Decreto 80

PROMULGA EL CÓDIGO INTERNACIONAL DE SEGURIDAD PARA NAVES DE GRAN VELOCIDAD, 2000 (CÓDIGO NGV 2000) Y SUS ENMIENDAS

ANEXO 8**RESOLUCIÓN MSC.222(82)**
(adoptada el 8 de diciembre de 2006)**ADOPCIÓN DE ENMIENDAS AL CÓDIGO INTERNACIONAL DE
SEGURIDAD PARA NAVES DE GRAN VELOCIDAD, 2000**

ENMIENDAS AL CÓDIGO INTERNACIONAL DE SEGURIDAD PARA NAVES DE GRAN VELOCIDAD, 2000

Figura 2.6.7 a

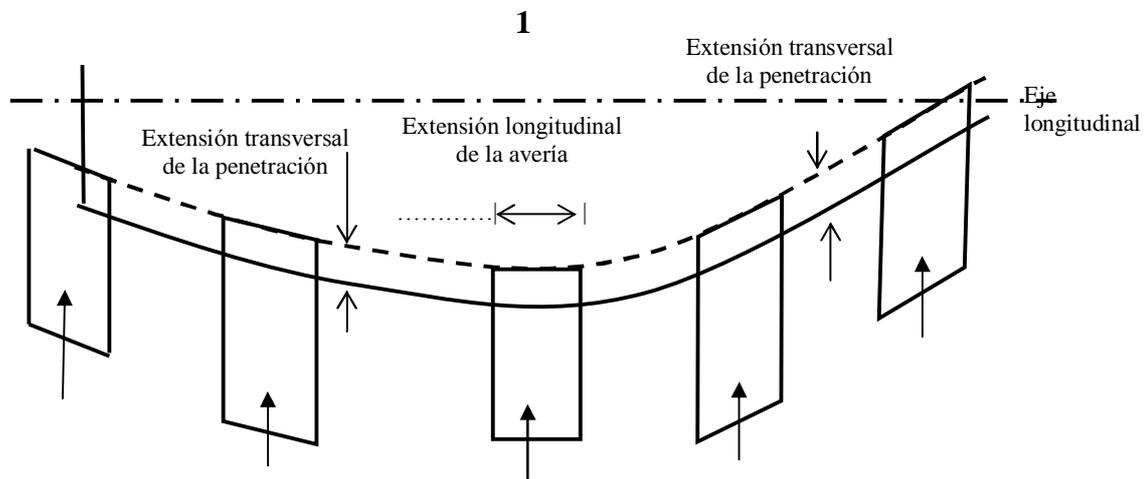
24 A continuación del párrafo 2.6.7, después del apartado 2.6.7.3, se añade la nueva sección siguiente:

"Se supondrá que las averías descritas en el presente párrafo tienen forma de paralelepípedo*. Si se aplica tal definición a la figura 2.6.7 a, la cara interior, en su punto medio, será tangencial a la superficie de la extensión transversal de la penetración especificada, o tocará dicha superficie en dos puntos por lo menos, según se indica en dicha figura.

Figura 2.6.7 b

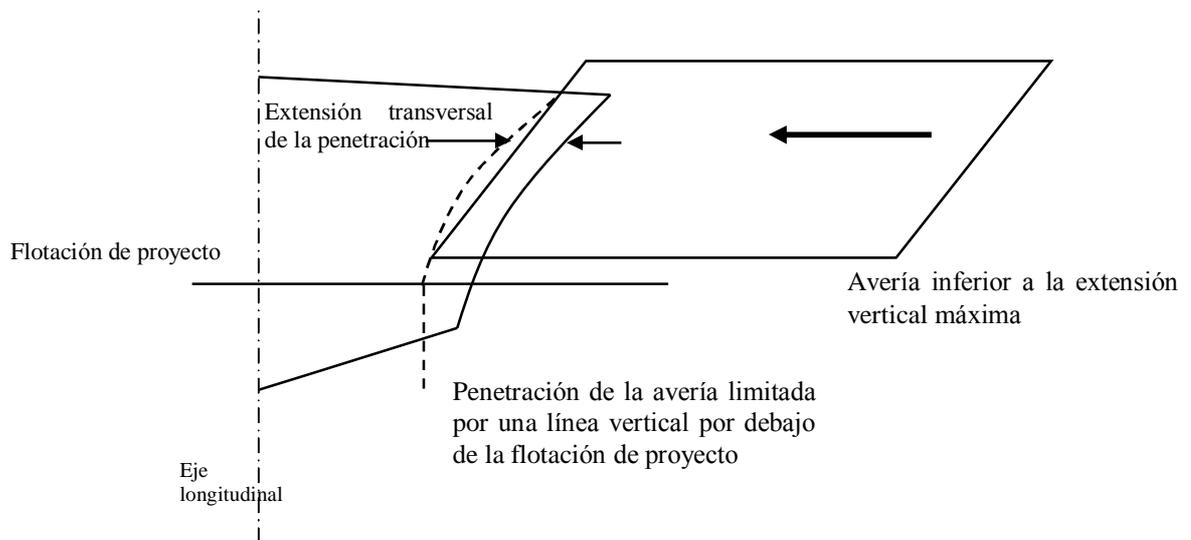
La penetración de la avería en el costado no tendrá una extensión superior a $0,2\sqrt[3]{V}$ en la línea de flotación de proyecto, salvo cuando se establezca un valor inferior en 2.6.7.2. Véanse las figuras 2.6.7 b y 2.6.7 c.

Figura 2.6.8"

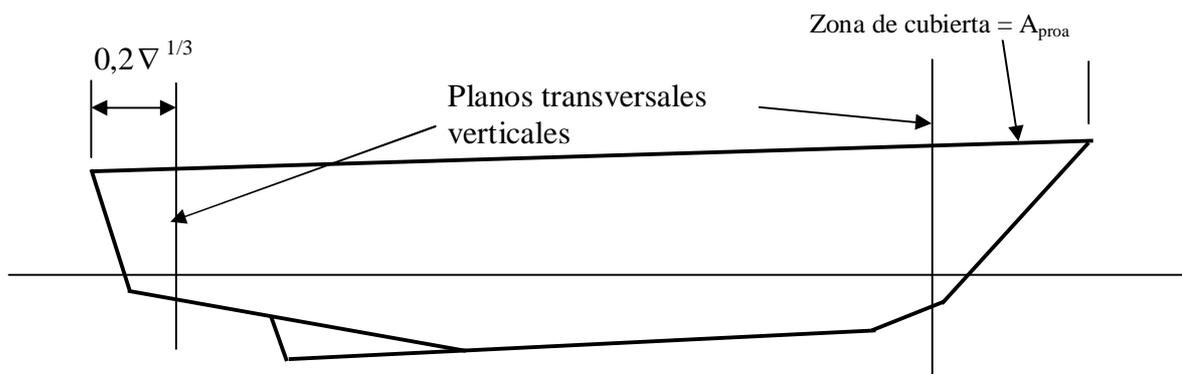
2.6.8.1 Las siguientes extensiones de la avería se aplicarán a la proa y a la popa, según se indica en la figura 2.6.8:

- .1 en el extremo de proa, la avería de la zona definida como A_{proa} en 4.4.1, cuyo límite a popa está dado por un plano vertical transversal, a condición de que dicha zona no deba prolongarse más hacia popa, desde el extremo proel de la envolvente estanca de la nave, que la distancia definida en 2.6.7.1; y
- .2 en el extremo de popa, la avería en la zona a popa de un plano vertical transversal, situado a una distancia de $0,2 \nabla^{1/3}$ hacia proa del extremo popel de la envolvente estanca del casco.

Figura 2.6.9.2"

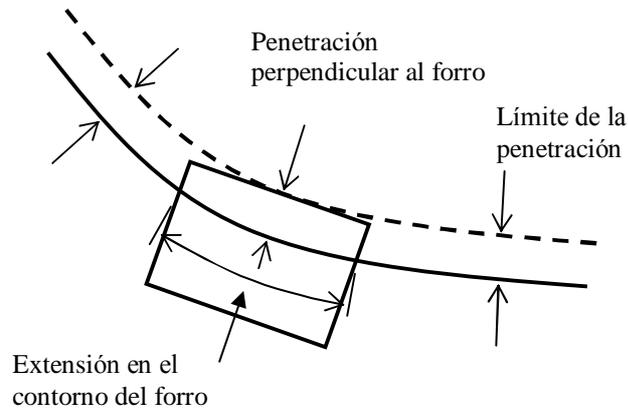
"2.6.9.2.3 Se supondrá que la avería tiene forma rectangular en el plano transversal, según se indica a continuación en la figura 2.6.9.2. Se supondrá también que la avería se presenta en una serie de secciones de la extensión longitudinal definida conforme a la

figura 2.6.9.2, manteniéndose el punto medio de la extensión de la avería medida en el contorno del forro a una distancia constante del eje longitudinal a todo lo largo de tal extensión.

"4 se supondrá que la avería tiene forma rectangular en el plano del forro de la nave y en el plano transversal, según se indica en la figura 2.6.9.2."

Figura 7.3.4 a

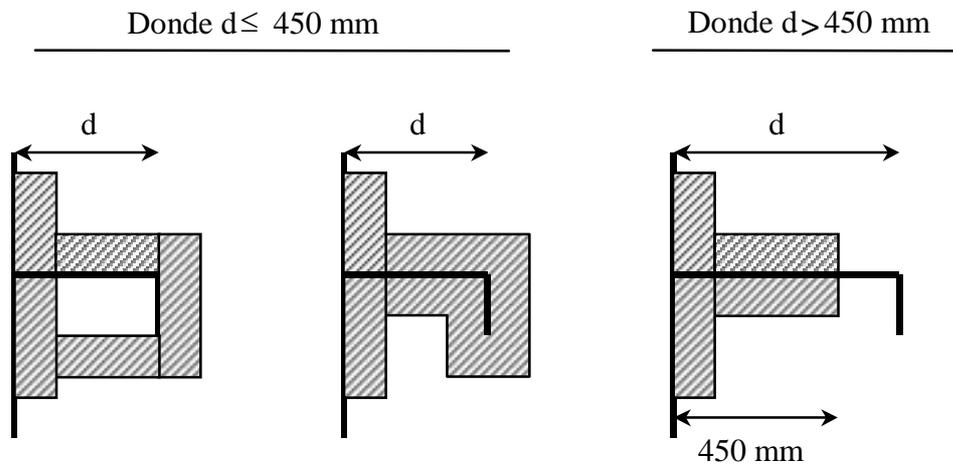
"7.3.4 Para evitar la transmisión de calor en las intersecciones y los puntos terminales, el aislamiento de la cubierta o de los mamparos se prolongará 450 mm como mínimo más allá de la intersección o del punto terminal, en el caso de estructuras de acero y aluminio (véanse las figuras 7.3.4 a y 7.3.4 b).

Figura 7.3.6

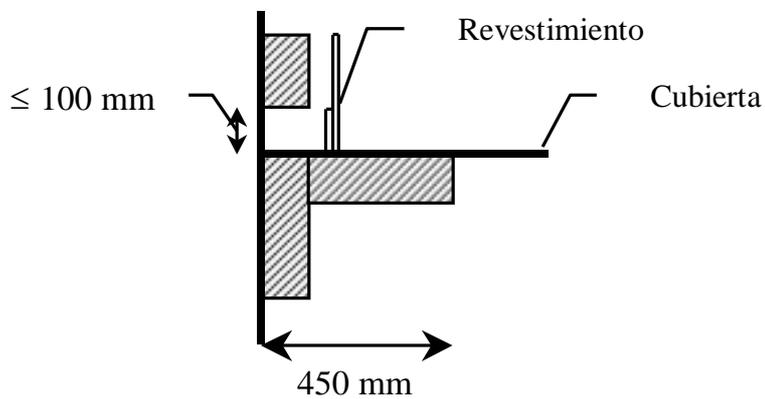
7.3.6 Cuando sea necesario perforar la parte inferior del aislamiento contra incendios para permitir el desagüe, su construcción se ajustará a las especificaciones estructurales de la figura 7.3.6."
